泊発電所3号炉 設置許可基準規則等への基準適合について 第17条（原子炉冷却材圧力バウンダリ） （審査会合における指摘事項回答）

2023年1月10日
北海道電力株式会社

1. 審査会合指摘事項に対する回答（概要）

【指摘事項】（2022年10月25日 第1085回審査会合）

第 5.1.14 図 凝縮液量測定装置及び格納容器サンプ水位上昇率測定装置系統概要図

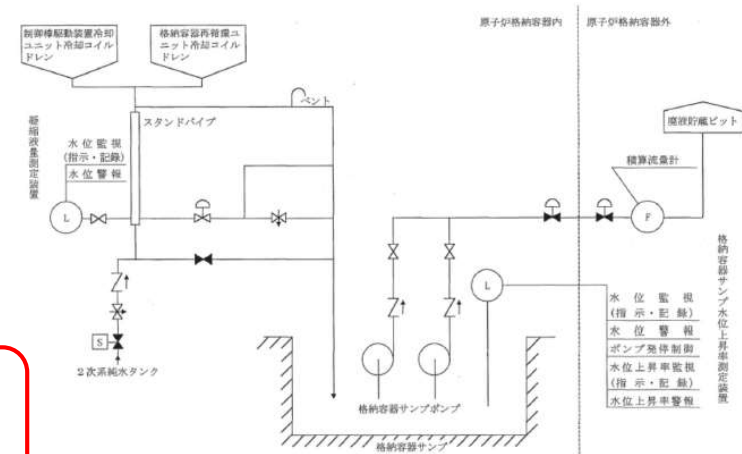
● 原子炉冷却材圧力バウンダリからの漏えいに対する監視設備の記載が不足しており、**先行審査実績を設計方針に反映し、原子炉格納容器への漏えい及び2次系への漏えいを検知する設備に関する記載を充実させた。** [17条-10,14]

原子炉冷却材圧力バウンダリからの漏えい
に対する漏えい監視設備の具体的な記
載が不足

原子炉冷却材圧力バウンダリから原子炉格納容器内及び2次冷却系への漏えいに対する監視設備として、格納容器ガスモニタ、格納容器じんあいモニタ、凝縮液量測定装置及び格納容器サンプ水位上昇率測定装置並びに蒸気発生器ブローダウン水モニタ、復水器排気ガスモニタ及び主蒸気管モニタを設ける。

以上の漏えい監視設備により約3.8L/minの漏えいであれば1時間以内に検知できる。

漏えい監視設備に関する記載を追加した【設備
の違いはあるが、大飯と同様】
